**Gemeente
Amsterdam**

Eindverslag inspraakprocedure

Besluit over het wijzigen van containerplekken op de
Louise Wentstraat 11 en de Sarphatistraat 670

2. Aantal restcontainers lijkt te weinig

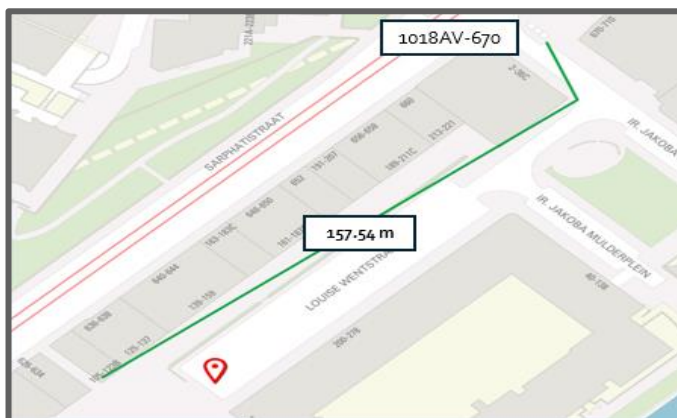
2. Twee locaties voor ondergrondse restcontainers lijken te weinig;
3. In de Plantagebuurt, op het kleine blok met weinig bewoning (Muidergracht tot de Plantage Kerklaan) staan 8 locaties ingetekend met in totaal 11 restafvalcontainers;

Bij het bepalen van nieuwe locaties voor ondergrondse containers wordt rekening gehouden met loopafstanden en de spreiding van containers in uw buurt. Het aantal containers is afgestemd op het aantal woonhuisaansluitingen in de buurt. Op beide locaties komen pers restcontainers. In een perscontainers past net zoveel afval als in drie normale ondergrondse containers. De drie perscontainers tellen daarmee voor negen normale containers waar bewoners hun afval naartoe kunnen brengen.

Afb.1) Loopafstand van Wilhelmina Blombergplein naar locatie 1018AV-670, Sarphatistraat 670

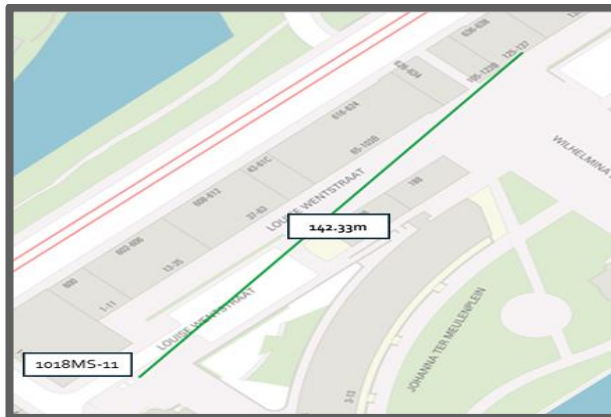
4. Het is nu al af en toe al moeilijk om de volle zware vuilniszak naar de verzamelplaats te brengen. In het voorstel wordt die afstand twee tot drie keer zo groot;

Bewoners van het Wilhelmina Blombergplein moeten straks 200 tot 300 m verder lopen

We streven ernaar om de maximale loopafstand binnen de richtlijn van het stedelijk kader te houden. Dat lukt niet altijd door obstakels boven de grond en kabels en leidingen in de grond. Voor bewoners van het Wilhelmina Blombergplein is de loopafstand naar de containers bij Sarphatistraat 670 ongeveer 157 m (zie afb.1).
